Van: " " <"@wdodelta.nl>
Verzonden: woensdag 16 april 2025 08:48
Aan: " " <"@witteveenbos.com>
Cc: " " <"@wdodelta.nl>; " " <"@dalfsen.nl>; " " <"@dalfsen.nl>
Onderwerp: Verzoek om aanvulling | Fietspad/brug nabij Engellandweg 5 Dalfsen | Z/25/067738
Bijlage(n): Kaart 1 Hoofdwatervangsten.png, Kaart 2 Beschermingszones langs hoofdwatervangsten.png, Kaart 3 Locatie stuw.png

Op 4 april 2025 heb jij, namens het COA, een omgevingsvergunning wateractiviteit aangevraagd voor de aanleg van een brug en de aanleg van een fietspad voor een tijdelijke opvanglocatie. Het gaat om de locatie dichtbij de Engellandweg 5 in Dalfsen.

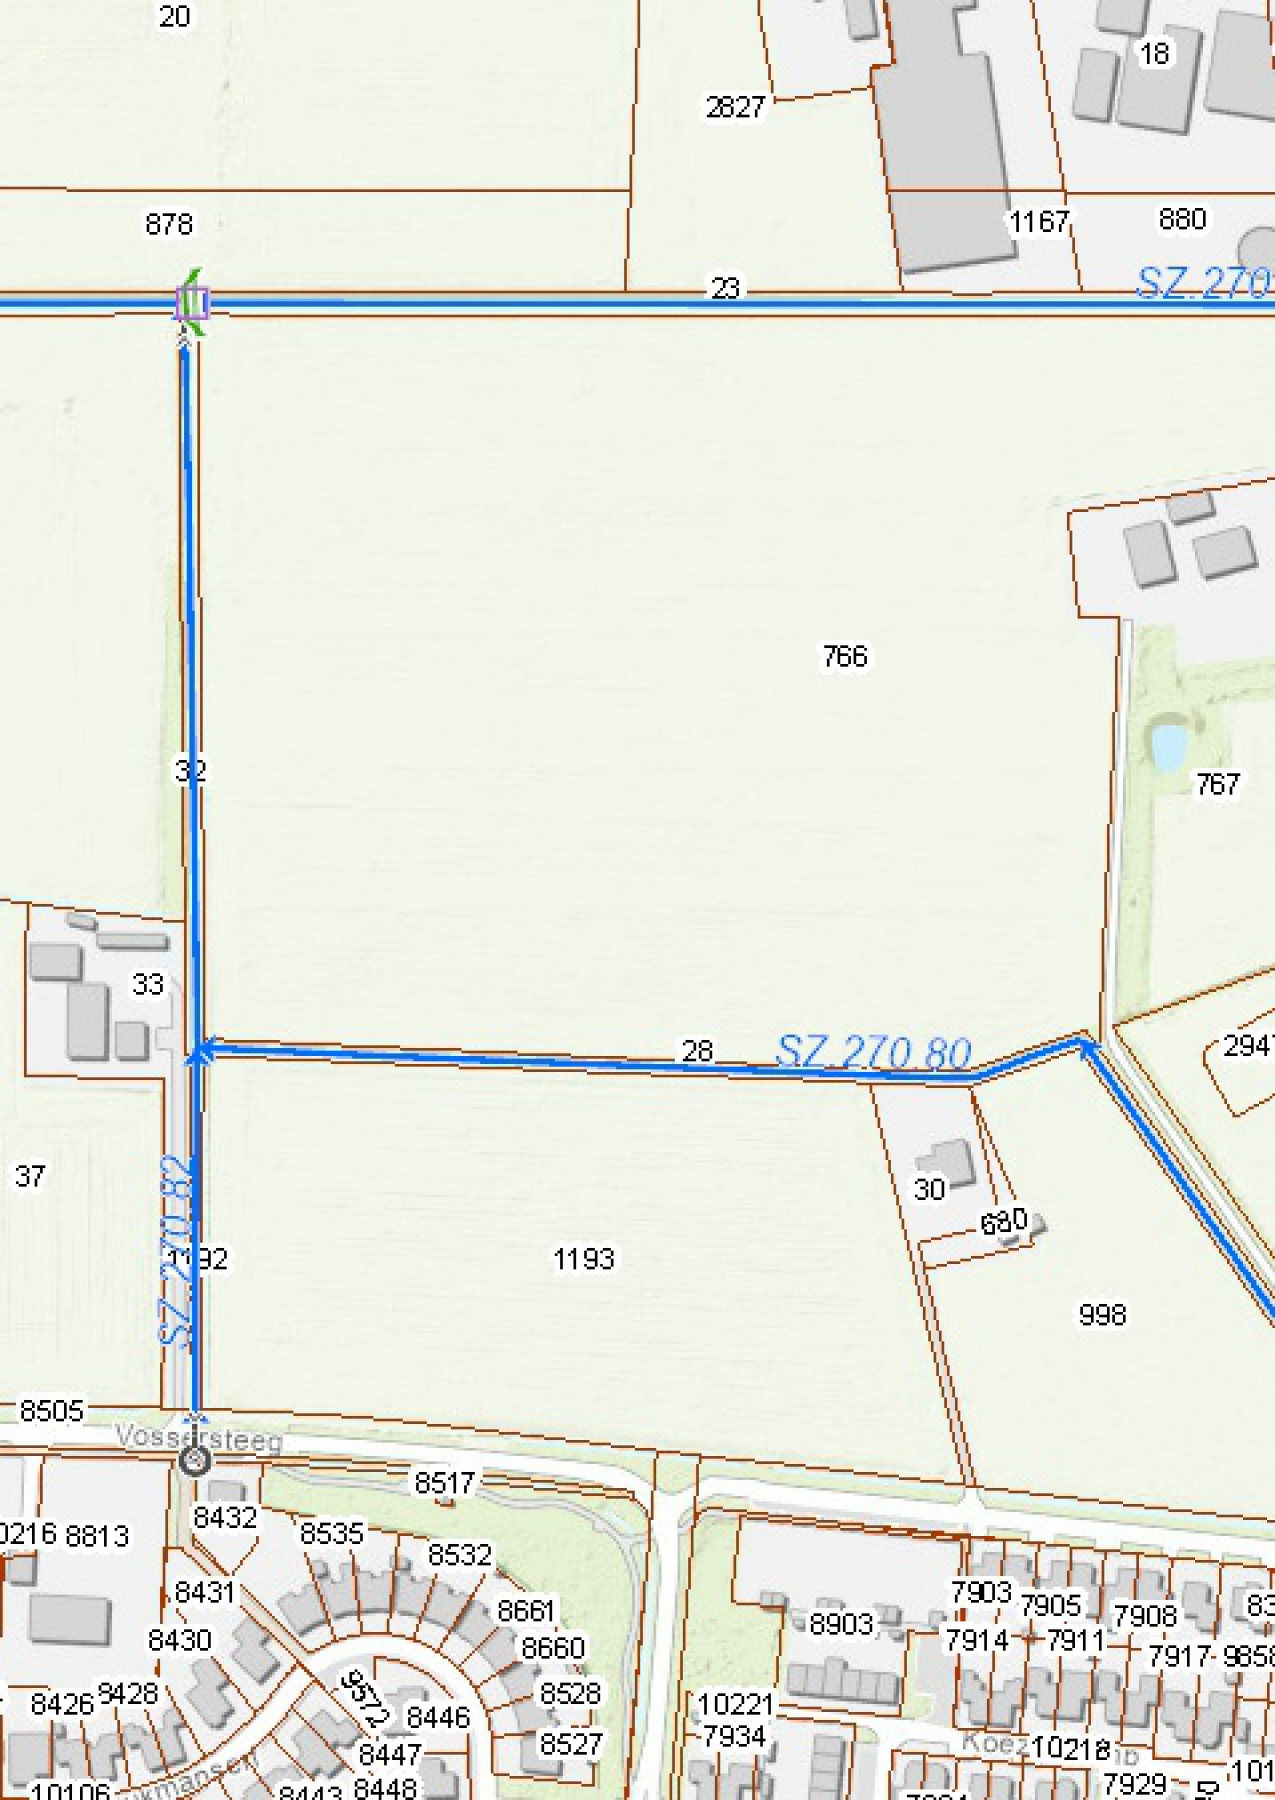
2. Bij de hoofdwatervangsten SZ.270, SZ.270.80 en SZ.270.82 (kaart 1) moet aan beide kanten 5 meter uit de watervangst vrijgehouden worden voor ons onderhoud (kaart 2). Dit geldt voor het geplande fietspad en de woonunits. Graag de tekening hierop aanpassen.

Stuw

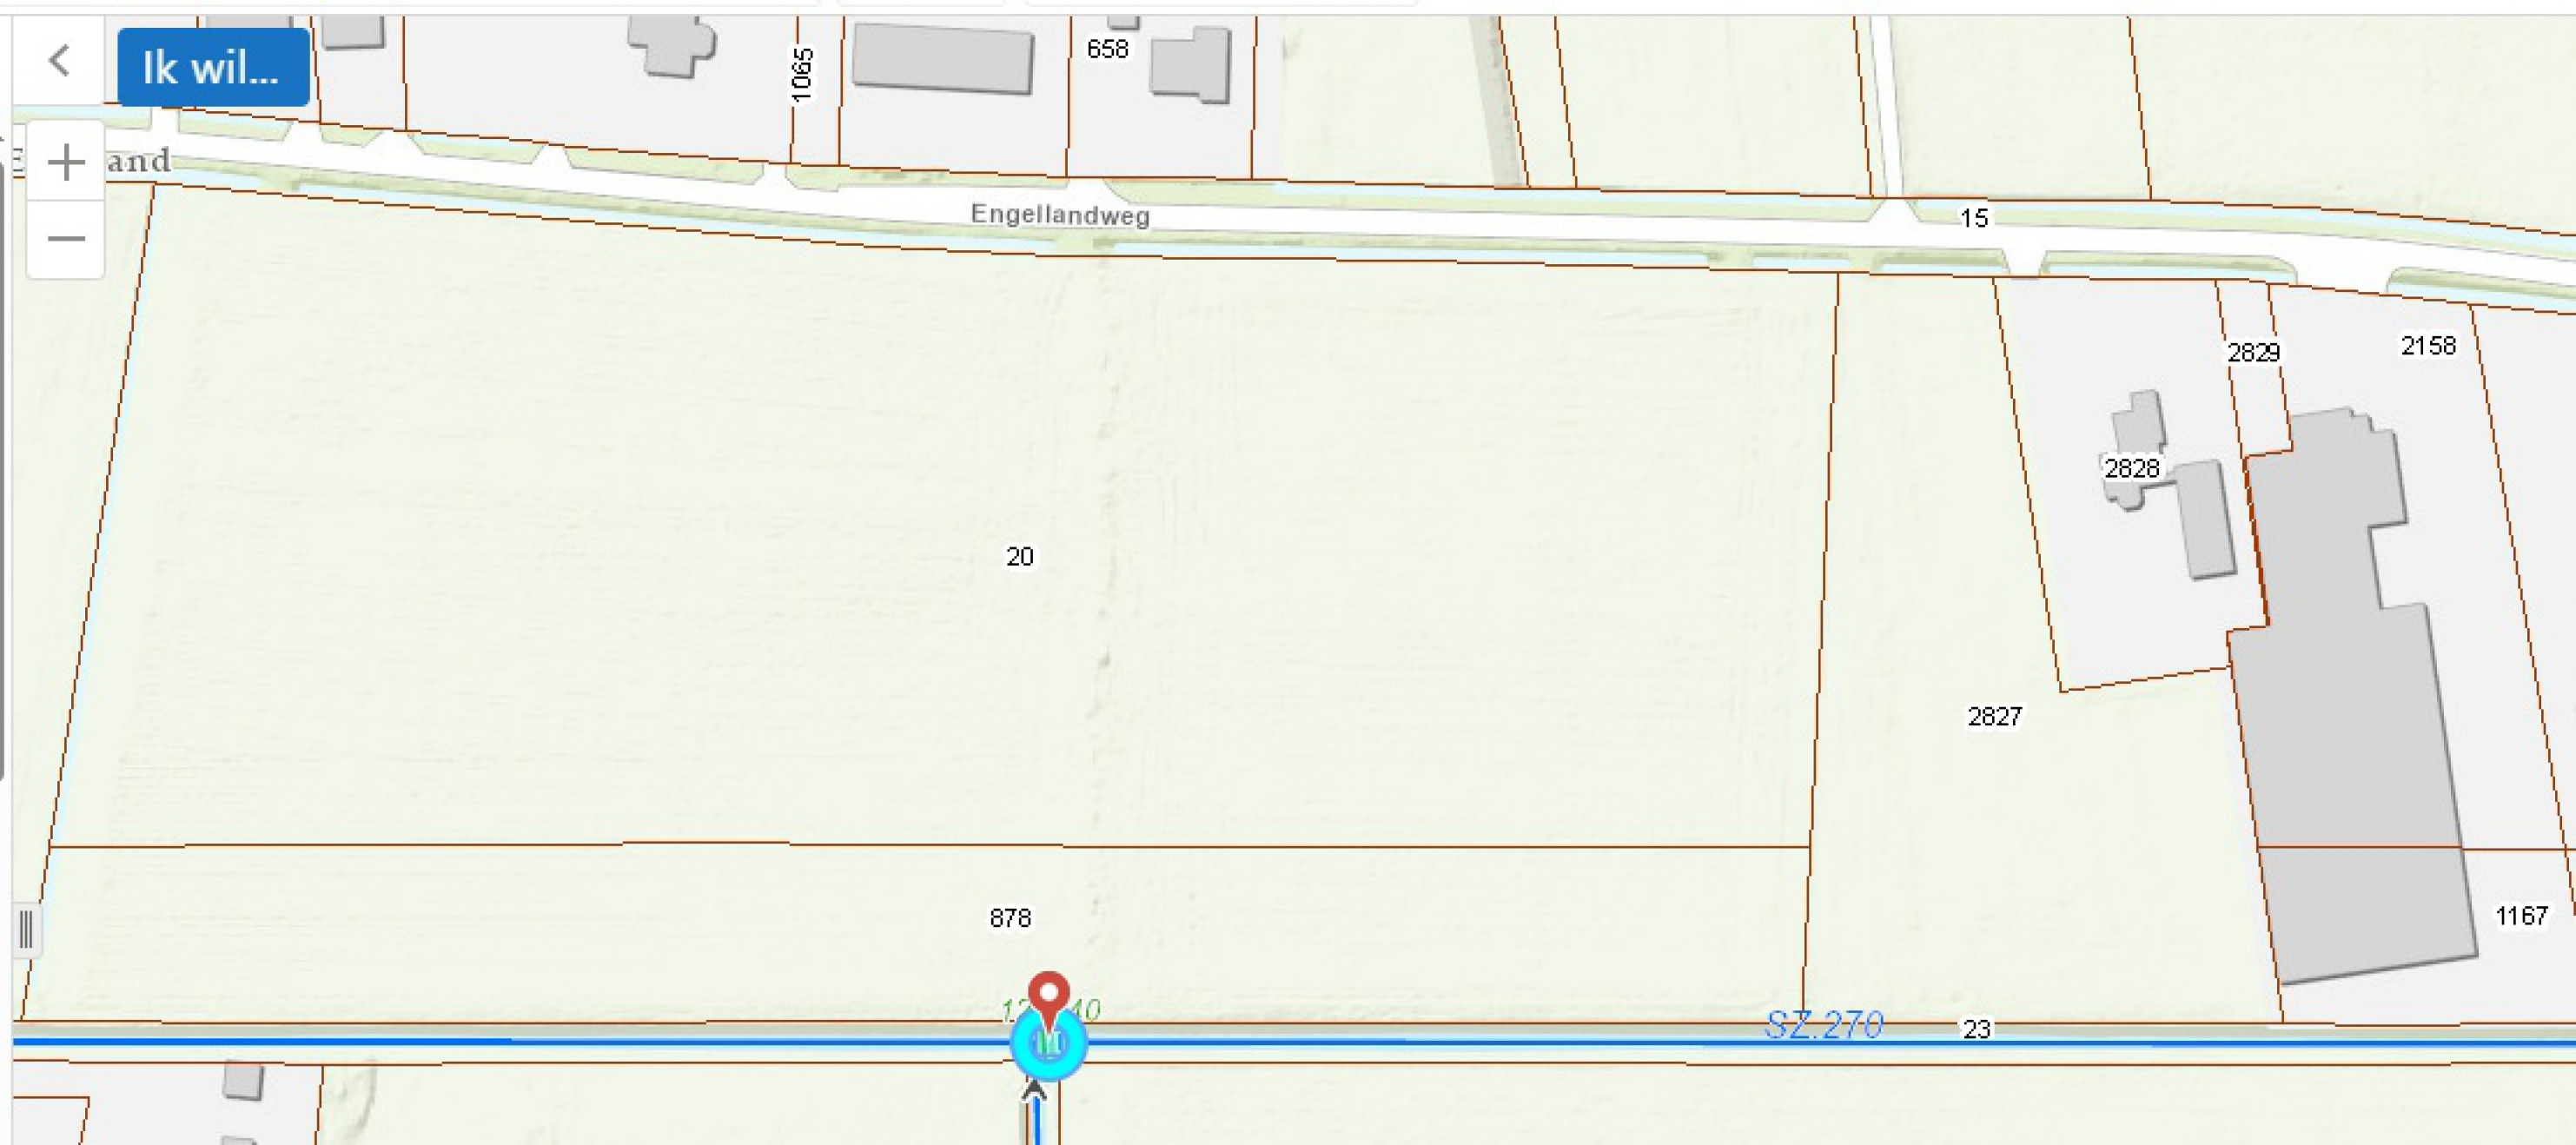
3. De geplande brug moet minimaal 10 meter uit kunstwerk 121740 (stuw) blijven (kaart 3). Graag de tekening hierop aanpassen.
4. Daar waar het fietspad de onderhoudsstrook van de watervangst kruist moet de verharding op het onderhoudspad een belasting van 15 tons aslast kunnen dragen.

5. De uitstroom van de wadi moet minimaal 10 m uit het kunstwerk en uit de kruising van de hoofdwatervangsten blijven een van een betonnen stortebed worden voorzien in hoofdwatervangst SZ.270. Graag de locatie van de wadi-uitstroom op de situatietekening zetten.
